PROCESSO N° WS1480392378

EDITAL N.º 002/2025

OBJETO DA SELEÇÃO: Contratação de empresa especializada em engenharia, com o intuito de executar a obra estrutural do projeto P1017, Planta de Produtos Bacterianos: Difteria, Tétano e Pertussis Acelular (DT-PA – Fase I).

RESPOSTAS ÀS DÚVIDAS N° 08

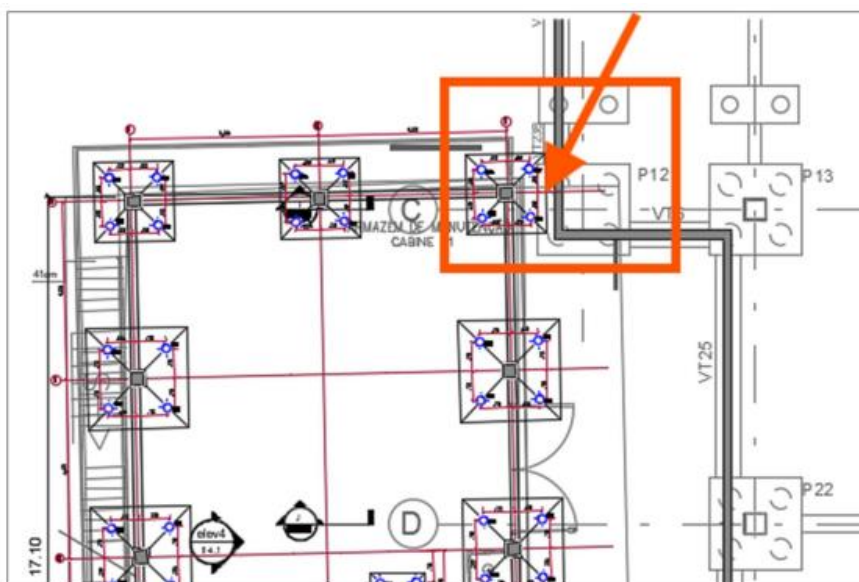
PERGUNTA 36: Ainda sobre o serviço de reforço de fundação do STA, foi feito uma análise sobre a interferência da furação da estaca em uma sapata com pilar existente para evitar deficiências estruturais no prédio por meio de um estudo de exequibilidade da solução proposta? Solicitamos a disponibilização desse material, ou na falta dele, esclarecimento sobre como este serviço deverá ser executado.

RESPOSTA: Na elaboração do projeto é proposital a execução atravessando a sapata, e as análises foram realizadas do ponto de vista estrutural e geotécnico. Para execução deve ser considerado inicialmente as necessidades apontadas conforme projeto, considerando a abertura do elemento estrutural, execução da furação com o diâmetro de no máximo 250mm para permitir a operação e execução da estaca e a solidarização da sapata com o novo bloco. Durante a execução juntamente com a equipe de obra adequamos às necessidades conforme situação encontrada na obra.
